Planänderungsverfahren 01, Planänderung 1.4: Änderung Autobahn 1

Gasversorgungsleitung Nr. 458

**Antrag auf Planänderung vor Beschlusserlass
nach § 73 Abs. 8 VwVfG**

Planfeststellungsverfahren beim Landesamt für Bergbau, Energie und Geologie

Abbildung 1: **Übersicht Anpassung Autobahn**

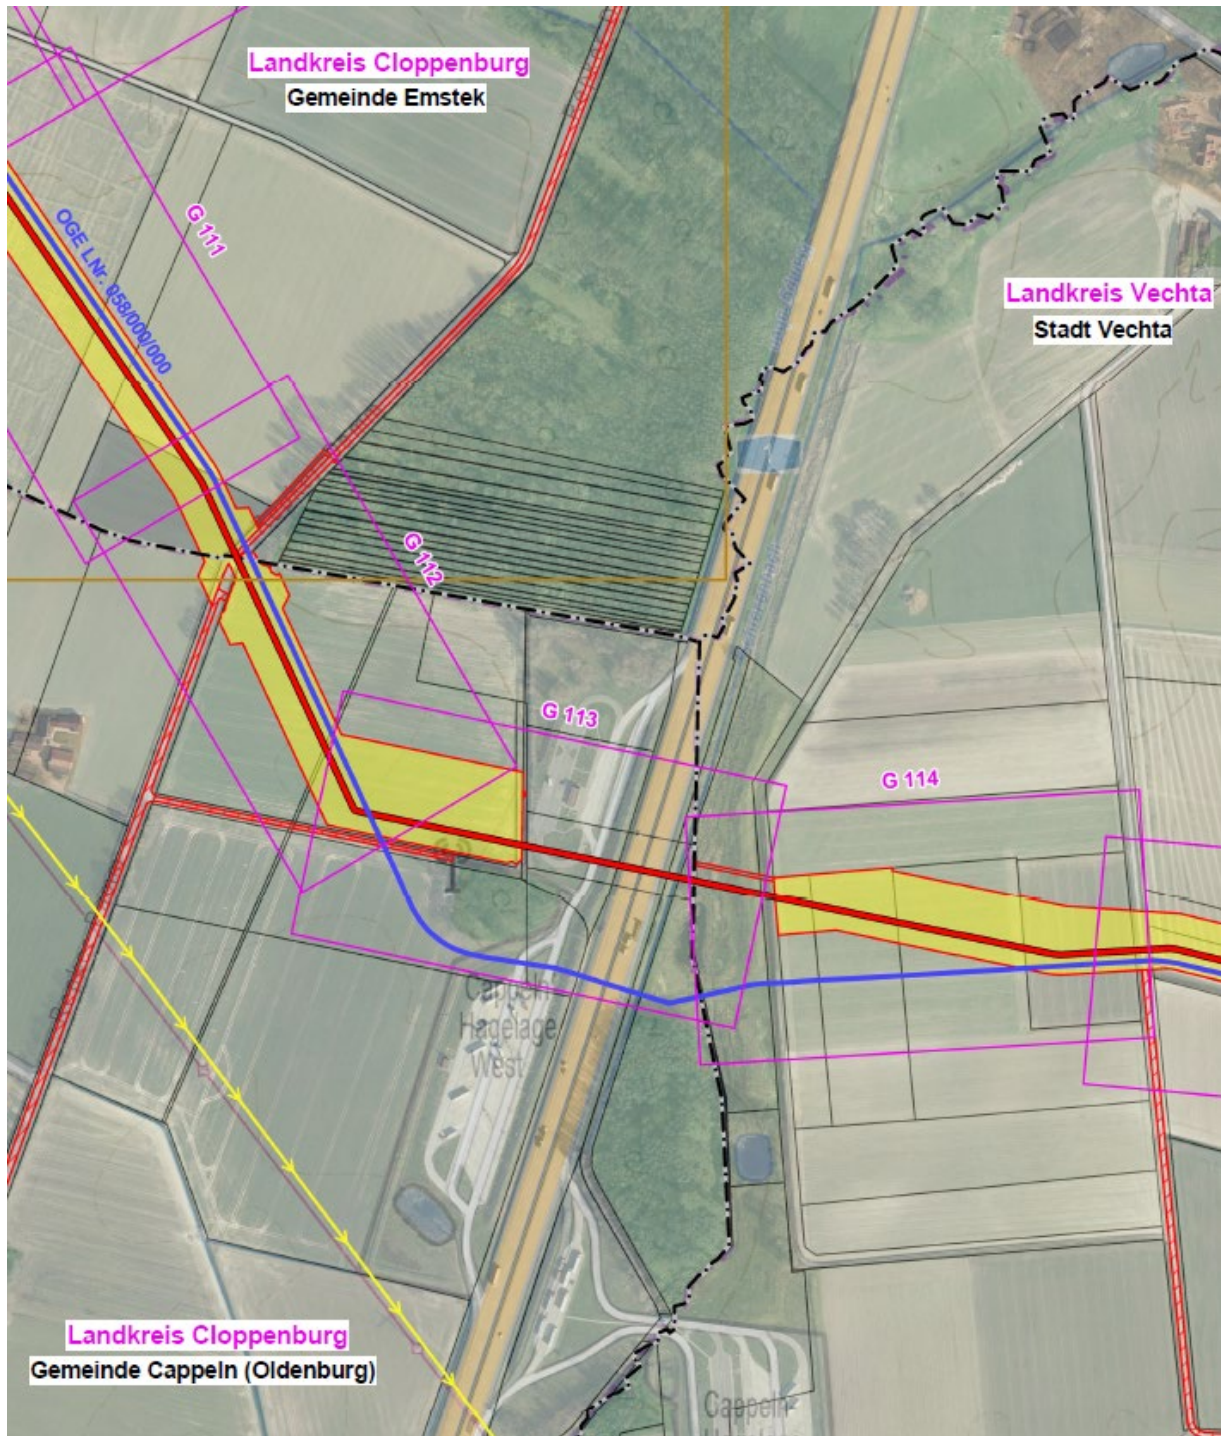
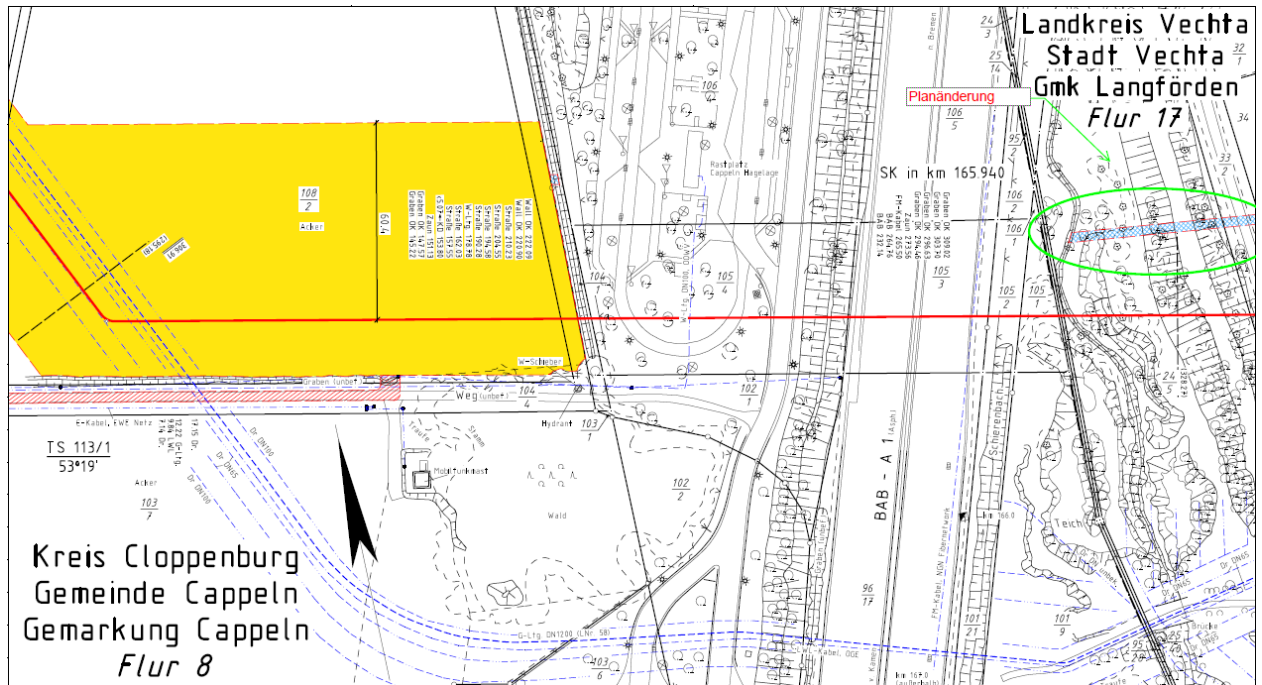
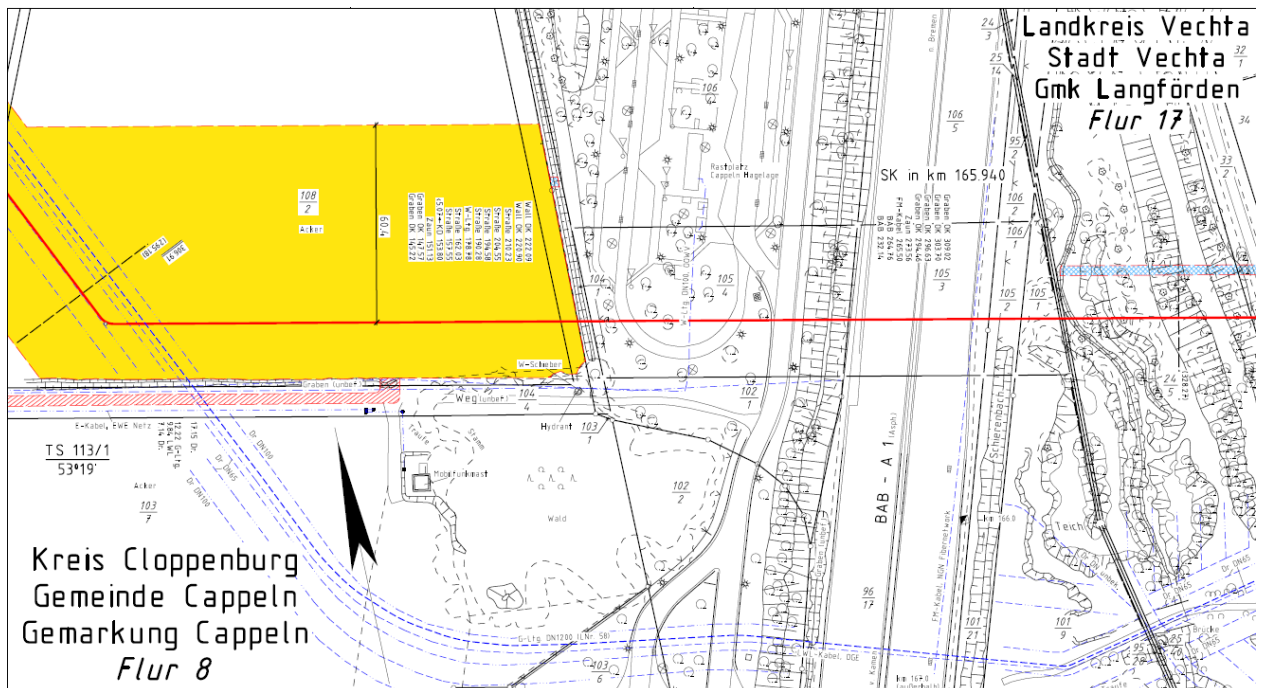
Die Planänderung 1.4 liegt in der Stadt Vechta und umfasst die Planblätter G113 bis G115. Auf Planblatt G114 wird der TS 114/2 auf dem Flurstück 36/1 Flur 17 Gemarkung Langförden nach Osten verschoben, sodass die gerade Streckenführung der geschlossenen Querung verlängert wird. Die neue Streckenführung ist für die technische Realisierbarkeit erforderlich. Das anvisierte Kreuzungsverfahren der Horizontalspülbohrung hat eine Mindestkreuzungslänge in gerader Strecke, die nicht unterschritten werden kann. Die zuvor geplanten Bögen stehen dem entgegen. Darüber hinaus wird auf beiden Planblättern der Arbeitsstreifen angepasst, sodass genügend Platz für die Vorsteckbahn des Rohres zur Verfügung steht. Der Arbeitsstreifen erweitert sich in der Breite, um Platz für das ausgelegte Rohr zu schaffen. Aufgrund dieser Erweiterung wird für den späteren Bau mehr Fläche zur Verfügung stehen, weshalb die Fläche des Aufrüstplatzes östlich des renaturierten Bachbereichs reduziert werden kann. Insgesamt beträgt die Flächensparnis des Arbeitsstreifens ca. 4.250 m². Durch die Anpassung des Arbeitsstreifens wird die temporär in Anspruch genommene Fläche für die Entwässerung leicht auf Planblatt G113 angepasst.

Die technischen Anforderungen einer geschlossenen Querung mittels einer Horizontalspülbohrung erfordert eine Mindestlänge an gerader Streckenführung. Zur Herstellung dieser Mindestlänge musste die ursprüngliche Planung begradigt werden. Durch den Wegfall der ursprünglich geplanten Bögen verkürzt sich die Leitungslänge um ca. 16 m. Die Anpassung des Arbeitsstreifens zur Vormontage des Rohrstranges bewirkt eine Flächenreduzierung im Umfang von ca. 4.250 m².
